**Avis délibéré de la mission régionale
d'autorité environnementale
Hauts-de-France
sur le projet de parc éolien
de la société « Parc éolien de l'Aronde des Vents »
sur les communes de Gournay-sur-Aronde et Antheuil-Portes (60)
Dossier version 3 de mai 2021**

n°MRAe 2022-6254

Synthèse de l'avis

Carte de présentation du projet (source étude d’impact p36/416)

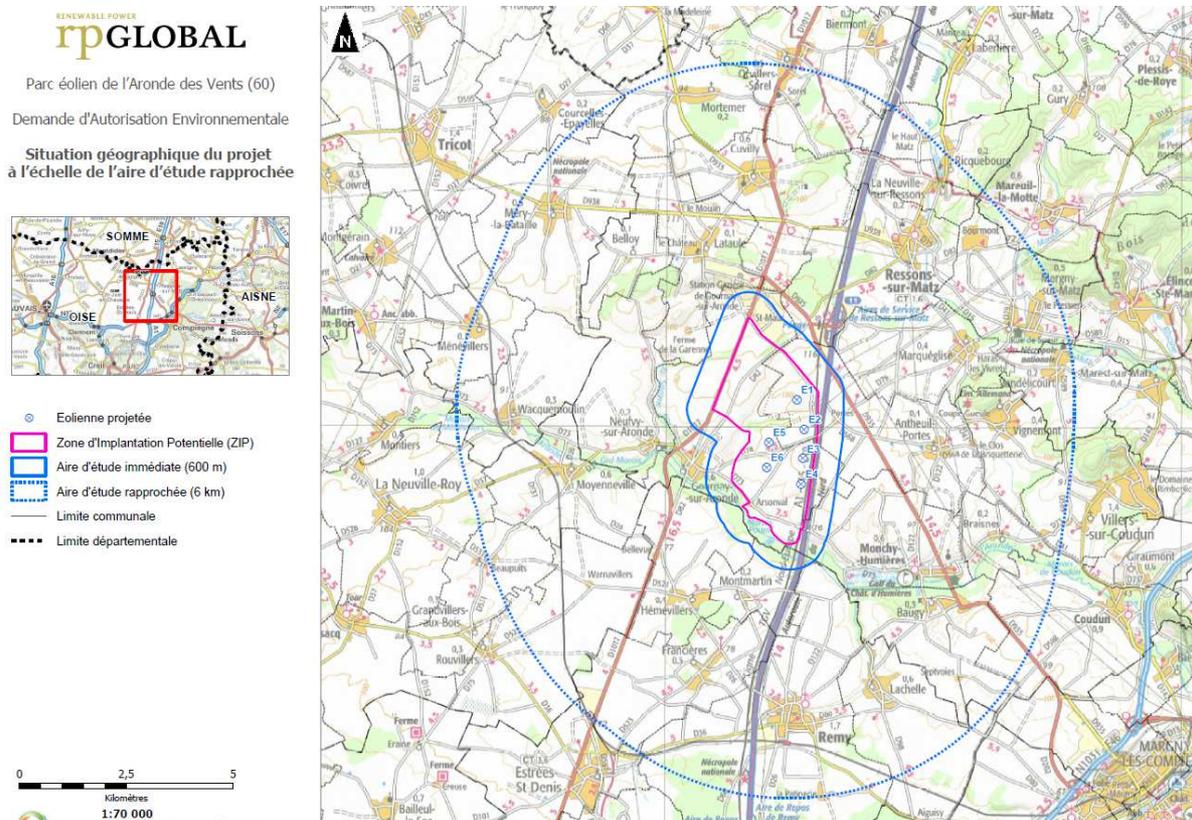
Concernant la biodiversité, les éoliennes E1, E2, E3, E4 et E5 sont à moins de 200 mètres en bout de pale de zones importantes pour les chauves-souris. L'éolienne E4 est dans une zone à enjeux pour les chauves-souris et les oiseaux. L'analyse des enjeux doit être complétée par des écoutes en altitude pour les chauves souris et le recours à la technologie radar pour les espèces migratrices d'oiseaux.

L'autorité environnementale recommande d'approfondir la recherche de l'évitement et de déplacer les éoliennes E1, E2, E3, E4 et E5 à une distance d'au moins 200 mètres en bout de pales des zones à enjeux pour les chauves-souris (zones de chasse, bois ou haies) et d'étendre la mesure de bridage et le dispositif anti-collision à l'ensemble de ces éoliennes.

Le parc éolien comprend également la création de deux postes de livraison situés entre les éoliennes E4 et E5, ainsi que des plateformes de montage et la réalisation et le renforcement de pistes d’accès. Suivant le modèle retenu, l’emprise totale du projet sera comprise entre 1,17 et 1,80 hectare (surfaces des plateformes, pistes créées et postes de livraison : cf. étude d’impact page 60).

Carte des enjeux avifaune et chiroptères (Source : Signe DREAL HdF)

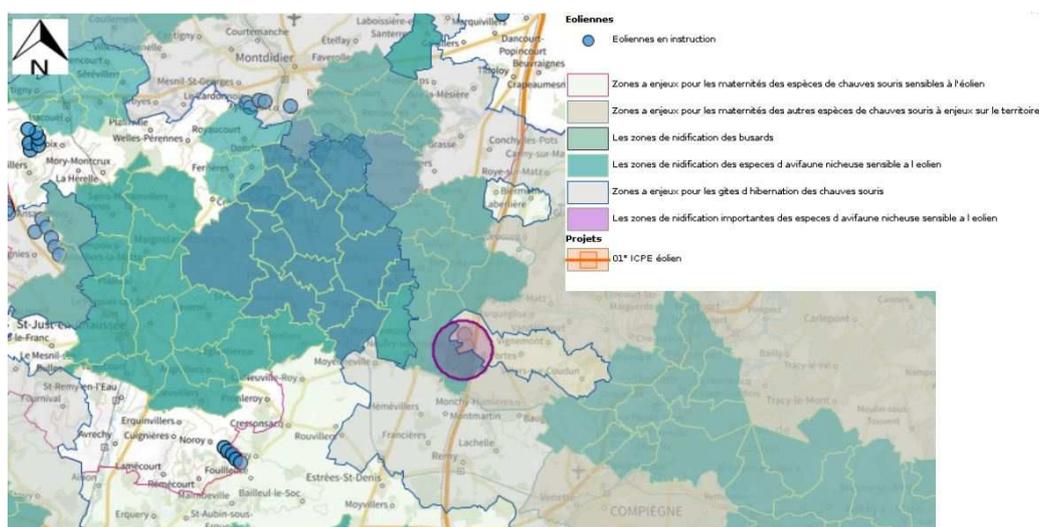
Le projet s'implante dans des communes identifiées comme étant à enjeux très forts pour les oiseaux, dont le Pluvier doré, le Vanneau huppé, les busards et plus globalement dans des territoires de nidifications d'espèces protégées d'oiseaux (avifaune) sensibles à l'éolien.

L'aire d'implantation potentielle du projet se situe dans un territoire identifié à enjeux pour les gîtes d'hibernation des chauves-souris (chiroptères), zone sensible à l'éolien pour les maternités des espèces de chauves souris à enjeux sur le territoire régional.

Le projet s'implante sur un secteur agricole dominant la vallée de l'Aronde au sud et est bordé par le corridor de transport nord (A1 et LGV nord). L'Aronde est un couloir de migration principal connu de l'avifaune, tout comme le corridor de transport nord.
